METROPOLIN SYKKIVÄ SYDÄN

HELSINGIN
KESKUSTAKIRJASTON
AVOIN KANSAINVÄLINEN
ARKKITEHTUURIKILPAILU

ARVOSTELUPÖYTÄKIRJA
29.4.2013

29 The Hub /1

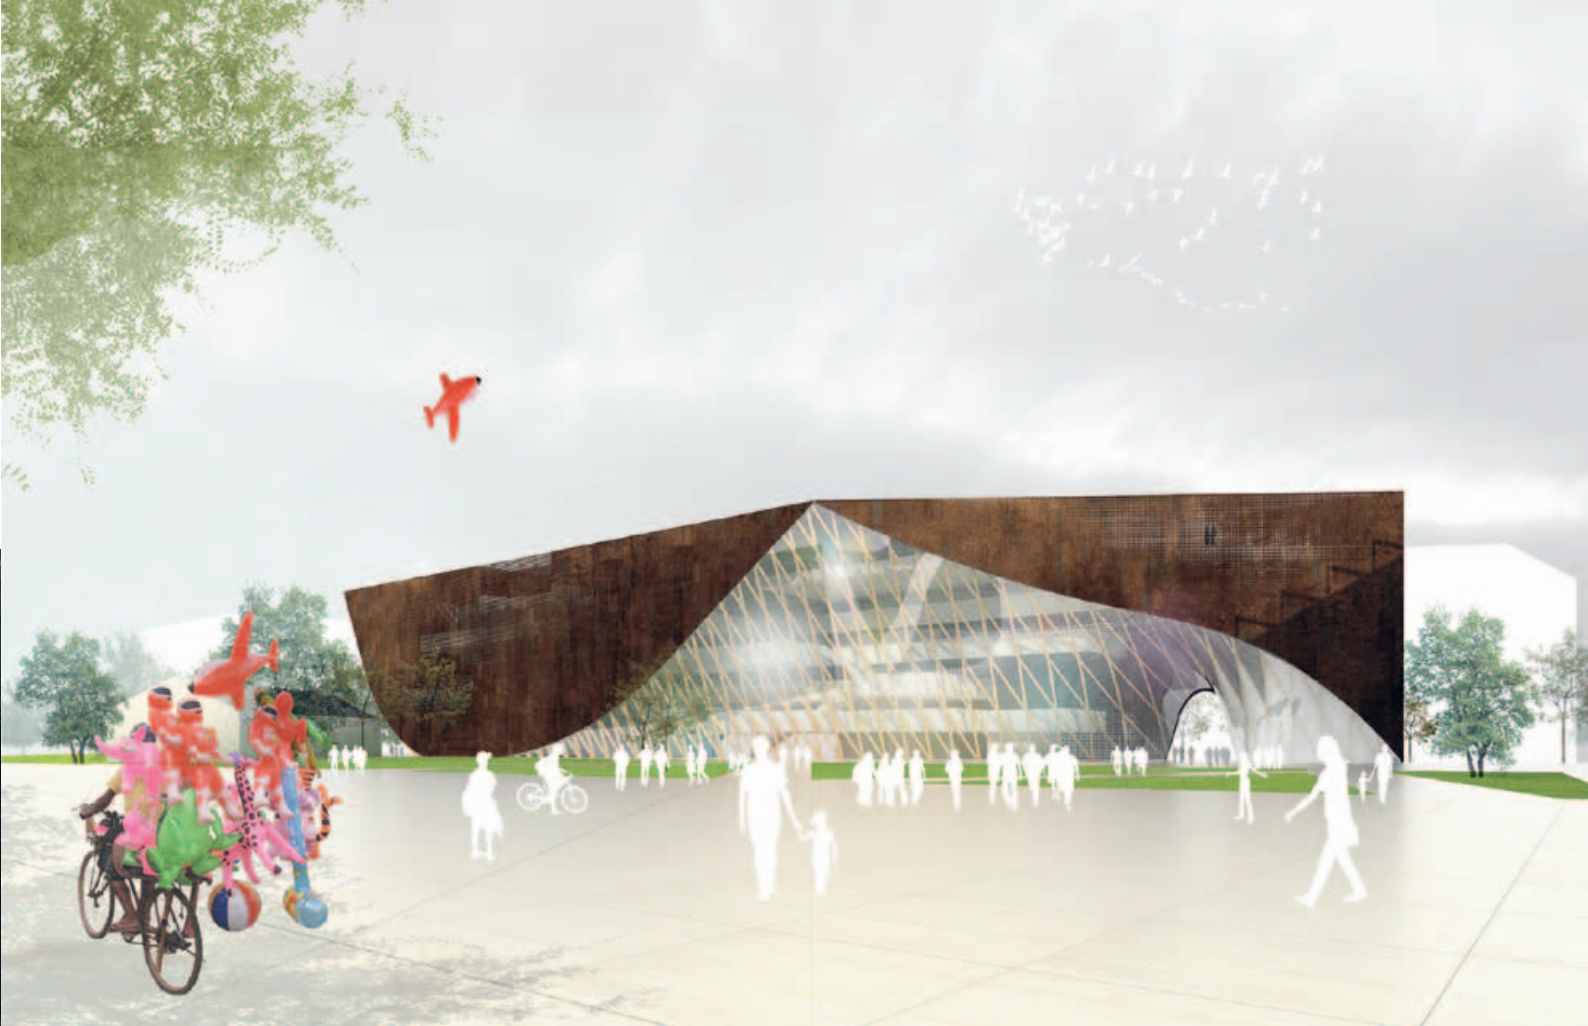
Rakennus koostuu tontin rajoja noudattavasta makaa-
vasta massasta, josta nousee korkeampia eri tarkoi-
tuksiin osoitettuja vaihtelevan kokoisia pienempiä
massoja. Huolella tutkittu ja sopusuhtainen ehdotus,
joka ei kuitenkaan täytä toivetta tämän ajan kirjastoksi
miellettävästä rakennuksesta. Ilme on hieman perin-
näinen ja toimistomainen.

Rakennuksen hahmo on pienipiirteinen ja paikoitellen
myös liian matala, jotta se ottaisi paikkansa julkisena
rakennuksena uuden aukion reunassa ja pärjäisi uusien
toimistotalojen jatkeena ja edessä.

68 Pyörteet

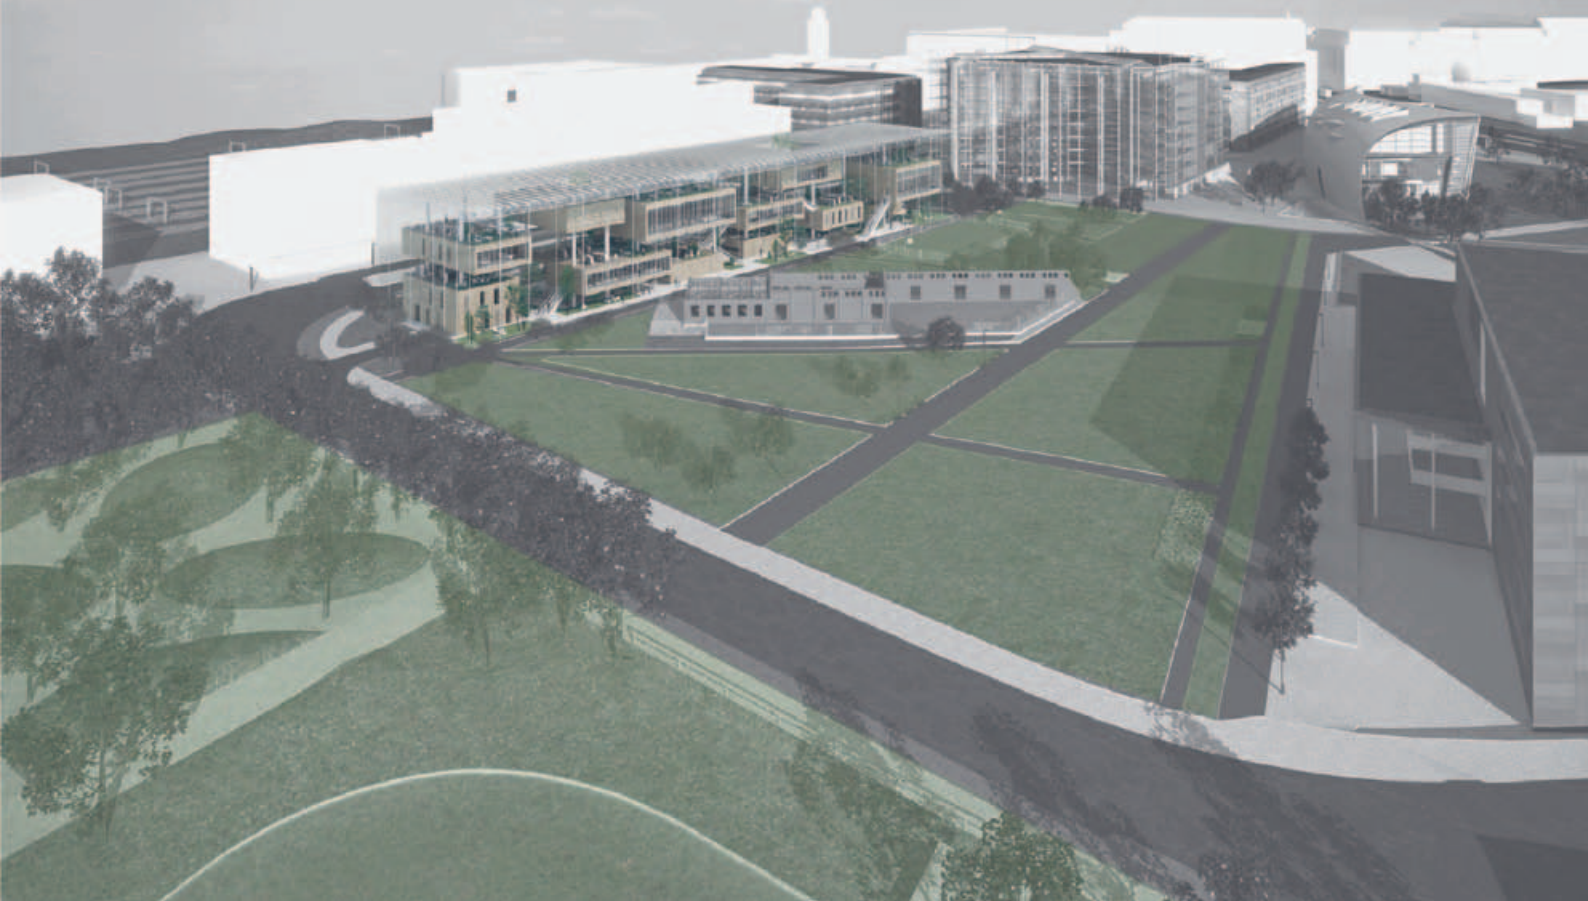
Ehdotuksella on omintakeinen ja mieleen jäävä tähän aikaan liittyvä ulkohahmo. Se on myös kutsuva ja avoin. Lasijulkisivun edessä on verkkomainen vinoruu-turistikko, jota on maantasossa avattu vapaamuotoisilla isoilla kaariaiheilla.

Rakennuksen massa on liian lyhyt ja muodoltaan pakeneva, eikä pysty hallitsemaan aukion reunaa. Kevyt ja telttamainen ilme ei myöskään ole toivottava tähän symbolisesti merkittävään paikkaan. Ulkonäkö ei myöskään viesti sen olevan kirjasto.

Maantasokerros on toimiva, tosin turhan ahdas. Sisääntulot on hyvin sijoitettu. Monitoimisali ja elokuvateatteri pohjakerroksessa toimivat, mutta eivät mahdu pienen päämassan alle. Huoltorampin leikkaus maantasossa on ikävästi näkyvissä ja länsiseinä ylittää tontin rajan. Viitteellisesti esitetty julkinen sauna on sijoitettu rakennuksen katolle henkilökunnan työtilojen ja talvipuutarhan yhteyteen.

146 MCSTD

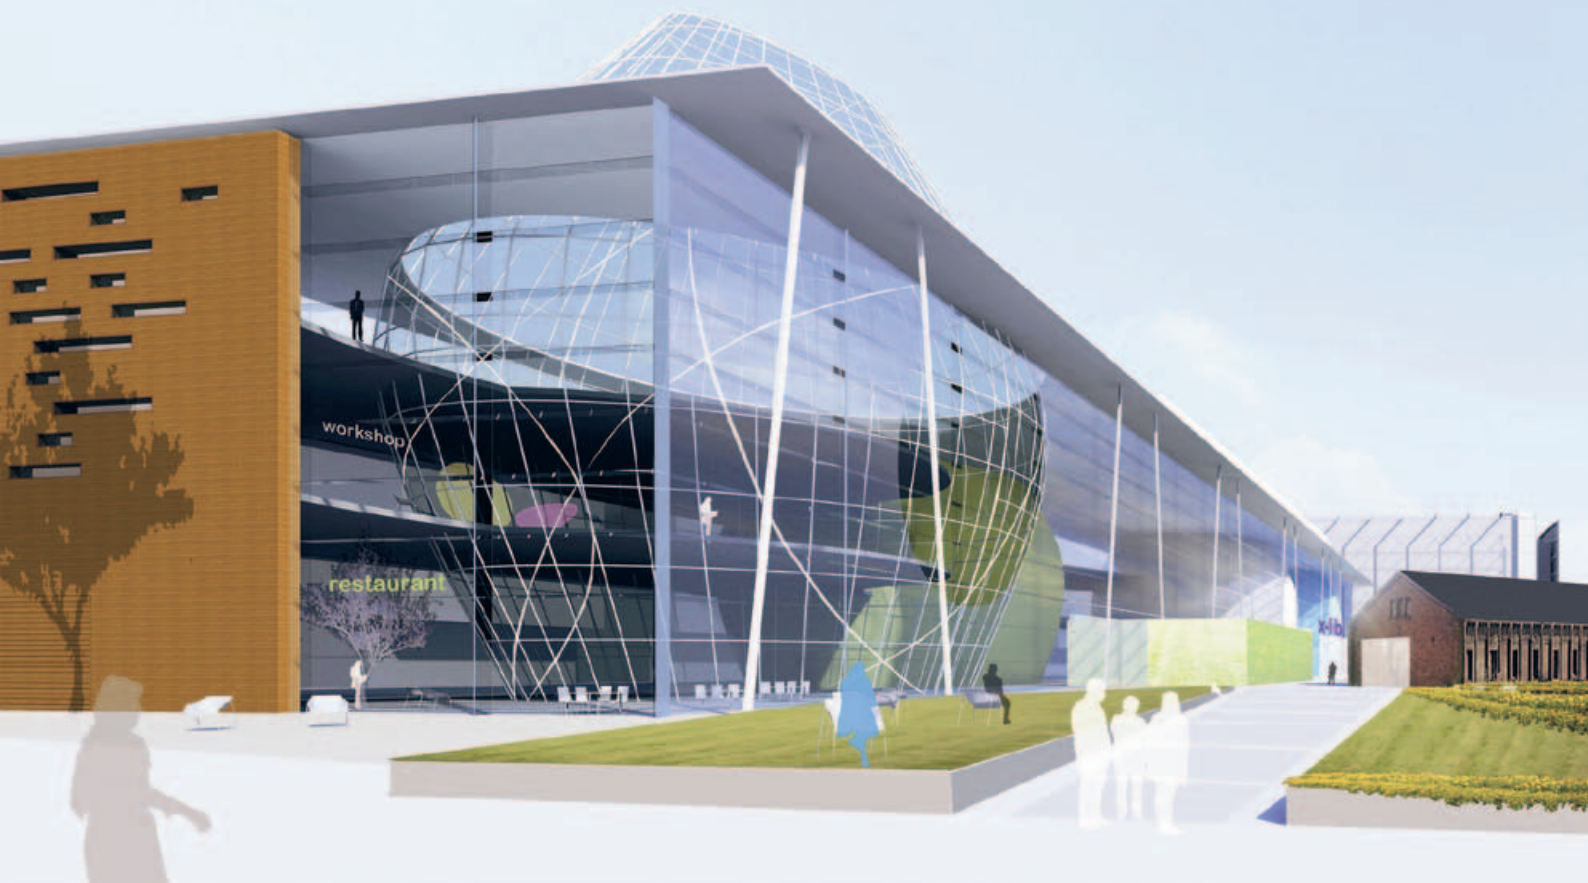
Ryhmän lähtökohtana on suunnitella yleispätevä rakennus, jossa kirjaston toiminnat ovat etusijalla, ei rakennuksen ulkonäkö tai vau-efekti. Ryhmä on päätyynyt ajattelussaan säihkyvään lasilaatikkoon, jota dominoi valittu rakenneratkaisu ja sen muotokieltä toistava ikkunajako. Lähtökohdasta huolimatta rakennuksella on omailmeinen ulkonäkö. Valittu rakenneratkaisu dominoi ikävästi myös kaikkia sisätiloja.

Ehdotus täyttää massansa puolesta kaupunkikuvallisen vaatimukset. Viereisiin rakennuksiin liiaksi sitoutuvaa lasijulkisivua ei pidetä odotettuna ja toivottavana lisänä. Iltapimeällä valittu rakenneratkaisu on liian hallitseva. Paikoitushalli on ohjelman vastainen.

429 Librarycity – Kirjastokaupunki

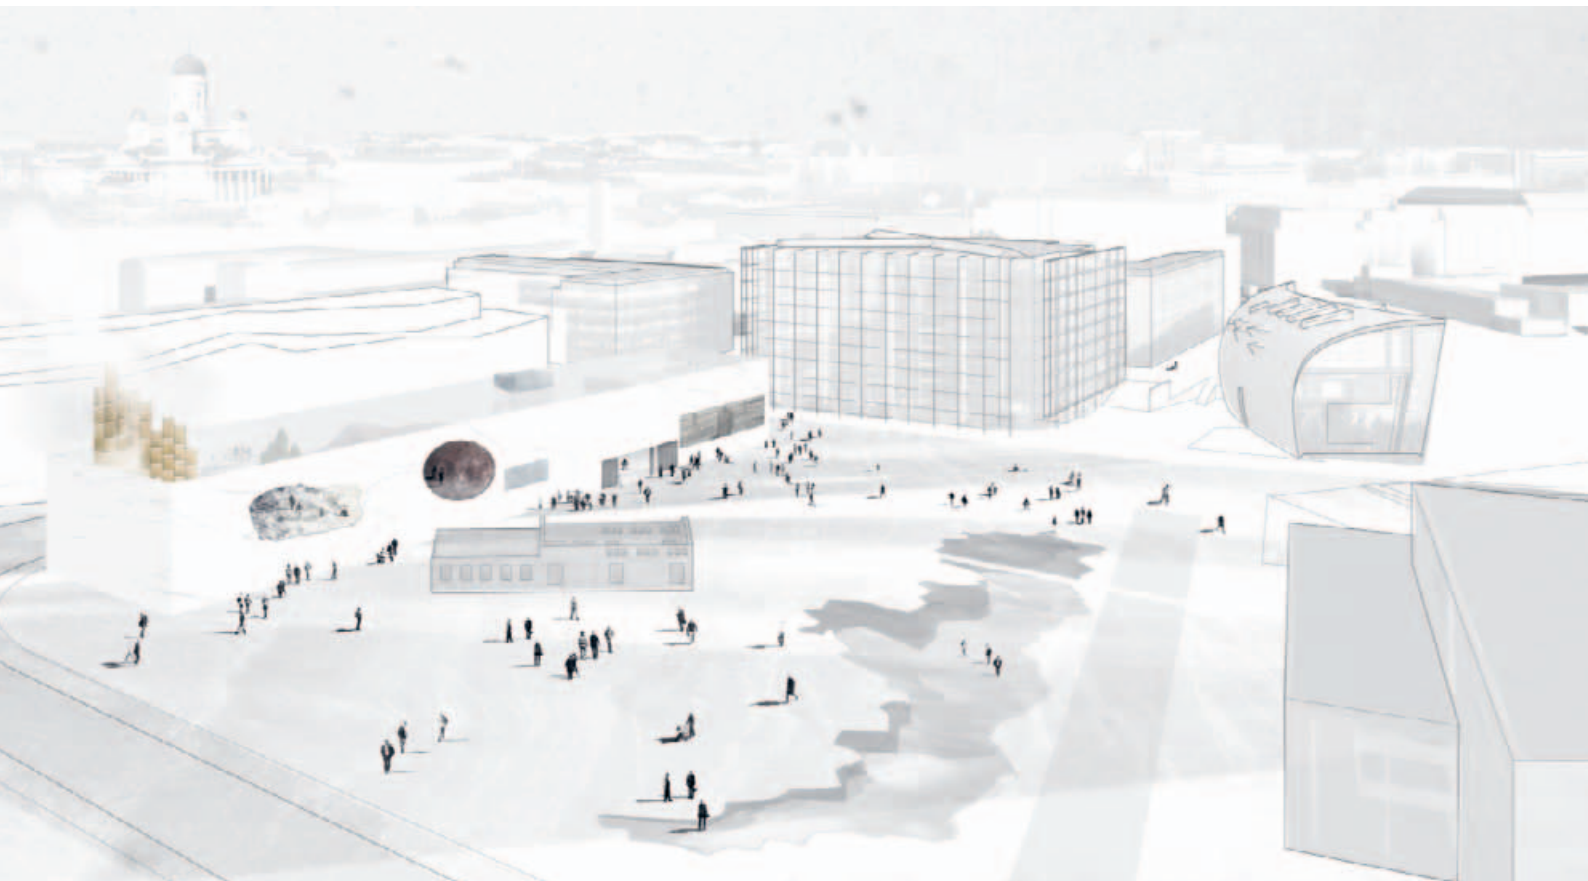
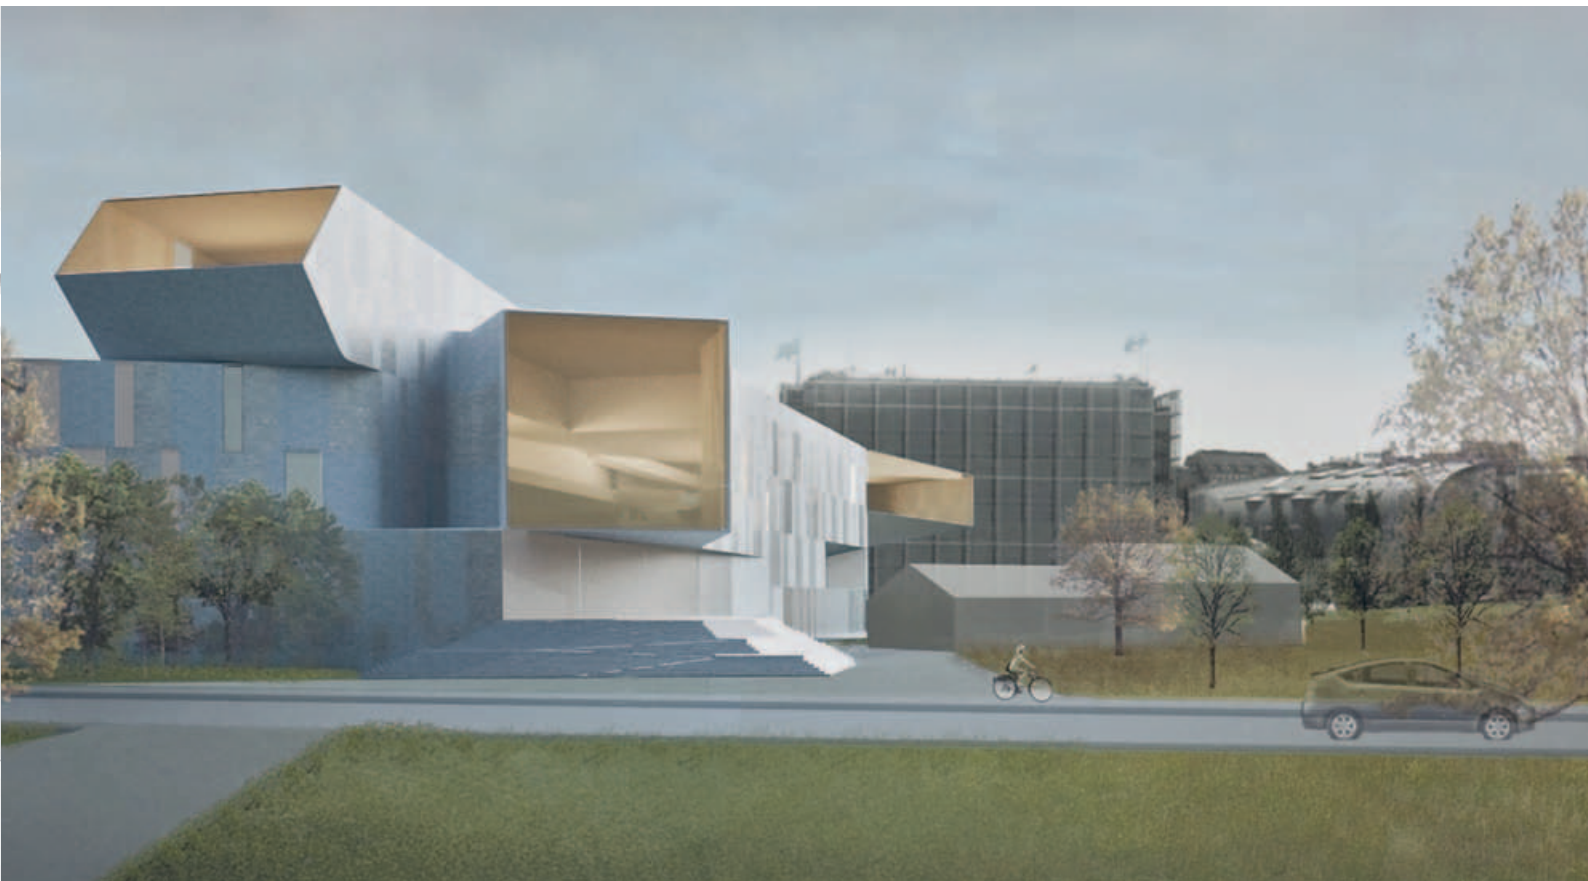
Ehdotuksessa vertikaalinen tilakappaleklusteri liittyy horisontaaliin tilasarjaan luoden vaihtoehtoisen ja kiinnostavan typologian uuden kirjastorakennuksen konseptiksi.

Maantasokerros rikastuttaa katukuvaa ja viestii positiivisesti kirjaston toiminnasta. Sisä- ja ulkotilan rajapinta hämärtyy ja katutila jatkuu hienosti rakennuksen sisään. Tunnelma on rento, helposti lähestyttävä ja ajankohtainen.

Ajatus tilakappaleklusterista on kiehtova mutta osoittautuu kaupunkikuvallisesti ja toiminnallisesti mahdottomaksi ratkaisuksi tässä kontekstissa. Rakennus muodostaa viereisten toimistorakennusten kanssa jäsentymättömän kokonaisuuden, eikä täydennä raken-

rakennusta kiertävästä kirjajhlyseinämästä on käytettävyydeltään mahdoton ja jopa ahdistava ratkaisu. Kerrosten jakaminen pienempiin osittain tilakappaleiksi osiin tuottaa elämyksellisiä paikkoja, mutta ei ole tarpeeksi muuntojoustava ratkaisu. Esitetyt tilakappaleet ovat paikoin jo liian lavastemaisia.

Tunnelmaltaan ja ilmaisultaan hieno ehdotus, joka ei kuitenkaan täytä kilpailun toiminnallisia vaatimuksia.
